SUPERINTENDENCIA DE INDUSTRIA Y COMERCIO			
RAD:	10-99085- -13	FECHA:	2013-04-26 09:17:02
DEP:	2020 DIRECCION DE NUEVAS CREACIONES	EVE:	378 FASE NACIONAL INCLUIDO CAPITULO I
TRA:	11 PCT-PATENTE DE INVENCION CAPITULOS I Y II	FOLIOS:	5
ACT:	519 PRESENTACION

Patente de Invención	X			Patente de Modelo de Utilidad	
Vía Nacional					
Vía PCT (Fase Nacional)	X	Capítulo I	X	Capítulo II	
No. Solicitud Internacional	PCT/EP2009/001015				
Fecha de Presentación Internacional	13/02/2009

Título de la solicitud: "Proceso de selección de segmentos de tallo".

Fig. 1 del documento US 6,757,354

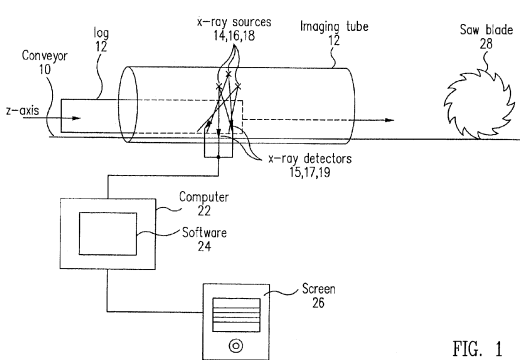
Características esenciales	D1
Un método de selección de segmentos de tallo	Un método de selección de segmentos de tallo (resumen)
identificar al menos una característica de un segmento de tallo por medio de un sensor	identificar al menos una característica (240; Fig. 3) de un segmento de tallo (12; Fig. 1) por medio de un sensor (14, 16 y 18; Fig.1) (Col. 9 líneas 28-29)
separar los segmentos de tallo que comprenden la característica de aquellos que no comprenden la característica, en función de la respuesta del medio de identificación	separar los segmentos de tallo (resumen, 240; Fig. 3) que comprenden la característica (calidad) de aquellos que no comprenden la característica (calidad), en función de la respuesta del medio de identificación (14, 16 y 18; Fig. 1; Col. 4 líneas 2-36)
el sensor es seleccionado a partir del grupo que consiste de un sensor transductor de presión, un sensor capacitivo, un sensor de ultrasonido, un sensor de rayos-x, un sensor magnético y un sensor de microondas	el sensor (14, 16 y 18; Fig. 1) es seleccionado a partir del grupo que consiste de un sensor transductor de presión, un sensor capacitivo, un sensor de ultrasonido, un sensor de rayos-x, un sensor magnético y un sensor de microondas (Fig. 1, 15, 17 y 19; detectores de rayos-x; Col. 4 líneas 2-36)

En consecuencia, la reivindicación 1 carece de novedad, según lo divulgado en el documento D1.

D1 revela donde el sensor es un sensor de rayos-x (14, 16 y 18; Fig. 1), afectando la novedad de la reivindicación 10.

D1 revela la etapa de transporte (10; Fig. 1) y alineación (12; encajar en la Fig. 1) de los segmentos antes de la etapa de identificación, afectando la novedad de la reivindicación 13.
